ASUNTO: Respuesta a solicitud de información aclaratoria No.1. del Estudio de Impacto Ambiental
Categoría II del proyecto titulado **"HACIENDA EL MIRADOR – LOS BAMBÚ"**

INFORMACIÓN ACLARATORIA No. 1

DEIA-DEEIA-AC-0403-0040-2021

RESPUESTA A SOLICITUD DE INFORMACIÓN ACLARATORIA No. 1

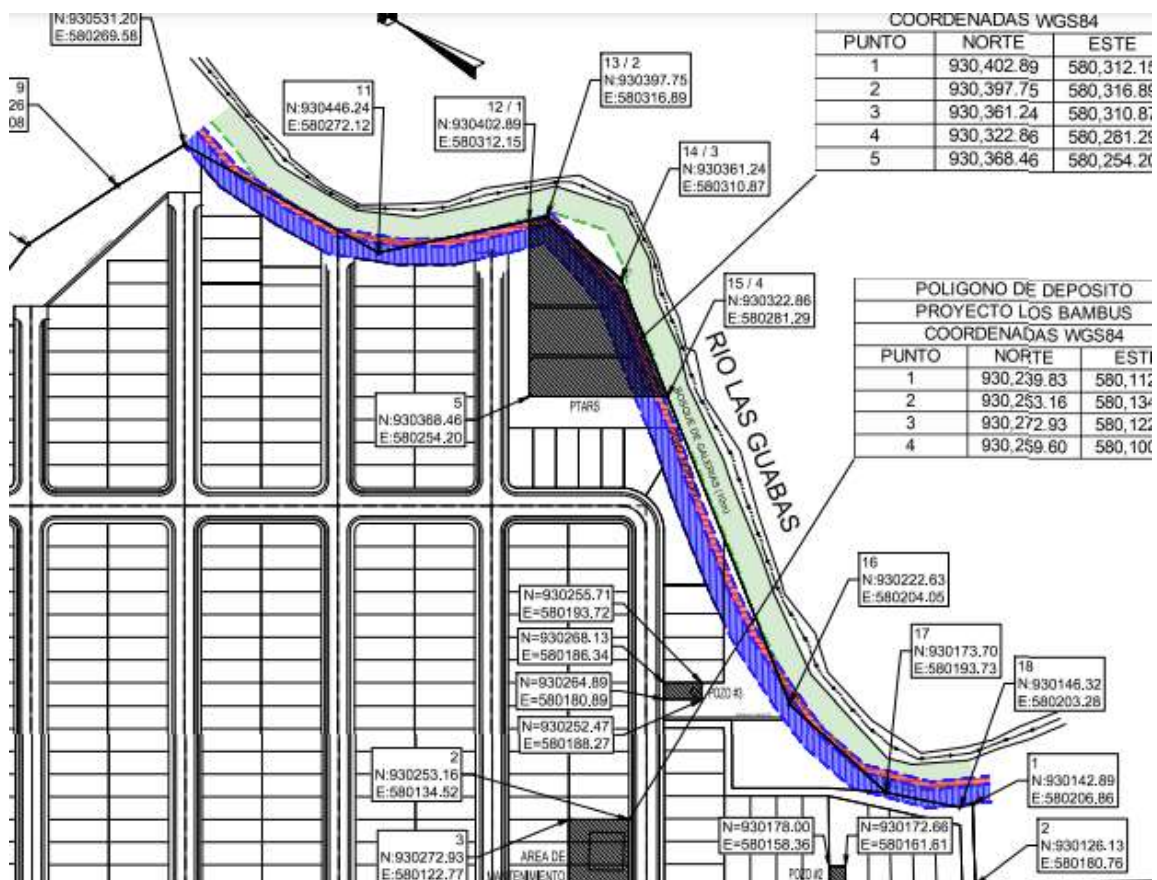
- d) Presentar plano de demarcación del límite de la finca en la sección colindante al río, servidumbres, el ancho del río y la distancia de inicio del proyecto respecto a las servidumbres, toda la información debe ser georreferenciada con coordenadas UTM y DATUM, para poder verificar efectivamente cuál es la vegetación que se verá afectada por el proyecto, si la misma concuerda con lo descrito dentro de la línea base del proyecto y si cumple con la Ley N.º 1 del 3 de febrero de 1994 (Ley Forestal).

De acuerdo a lo establecido en el artículo 23. que indica lo siguiente: En los ríos y quebradas, se tomará en consideración el ancho del cauce y se dejará a ambos lados una franja de bosque igual o mayor al ancho del cauce que en ningún caso será menor de diez (10) metros.

Respuesta: Ver en el Anexo No. 3, Plano del Replanteo del proyecto que incluye la servidumbre del río de diez (10) metros de ancho.

En esta imagen se la sección del plano del Anteproyecto, se observa una servidumbre del río de diez (10) metros del nivel de agua ordinario en color verde claro donde se encuentra el bosque de galería, que no será intervenido por el proyecto, y una servidumbre de diez (10) metros adicionales, desde el borde del cauce definido por el nivel de aguas máximas extraordinaria, en color azul.
